城東小学校区通学路対策実施箇所図

城東小学校合同点検【R3.9.15(水)】

参加者：道路建設課、道路管理課、学校教育課、市民生活安全課
那覇警察署、スクールゾーン委員会、城東小学校

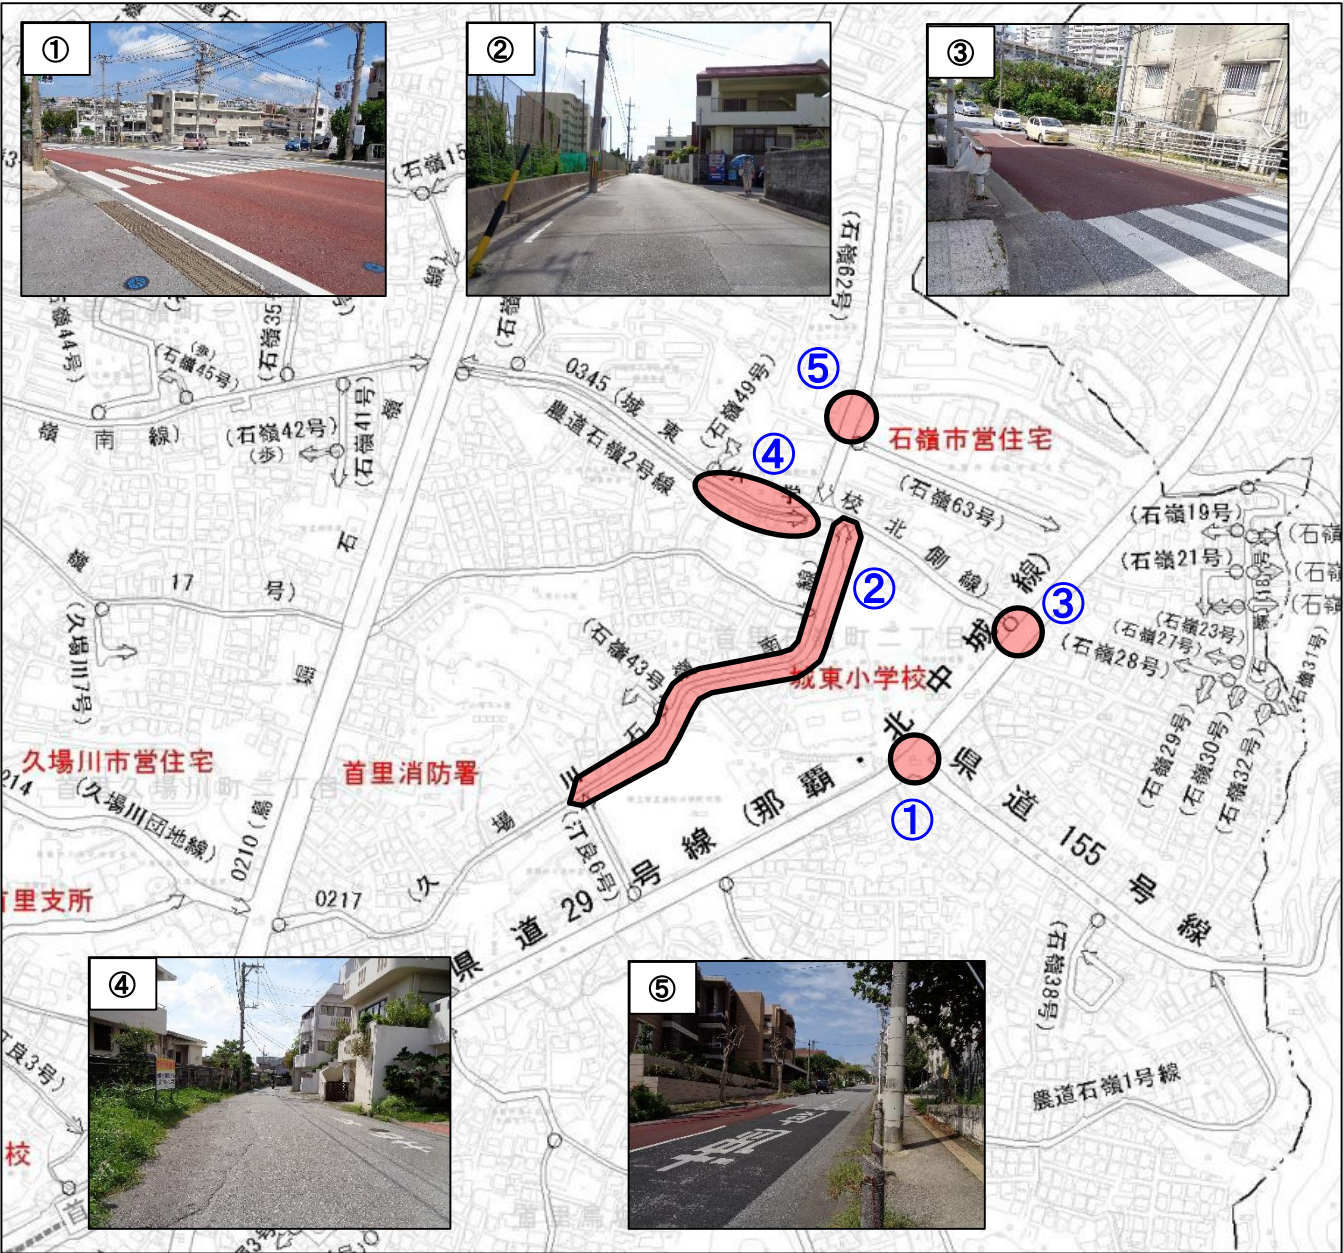
課題と対策(案)	
①	県道管・警察	課題	・西原側からの右折車も多く、渋滞により横断歩道内で停止する車が多く危険。
		対策(案)	・横断歩道の強調(緑着色) ・停止線の塗り直し検討
②	警察・道管	課題	・スクールゾーン時間帯に進入する車両があるので取締まりを希望。 ・外側線の塗り直し希望。(首里高グラウンド裏)
		対策(案)	・パトローカーによる巡回 ・外側線の塗り直し
③	県道(南部土木)	課題	・県道からの進入車両が多く、横断するのが危険。
		対策(案)	・横断歩道の強調(緑着色)
④	道管	課題	・歩道が途中で途切れていて、歩道がなく危険。
		対策(案)	・事業中であることから、暫定対策として外側線の設置を検討
⑤	警察・道管	課題	・見通しが悪く危険。
		対策(案)	・横断歩道は坂道の上にもあり、坂道カーブで危険であるので移設するのは困難。 ・外側線の設置を検討
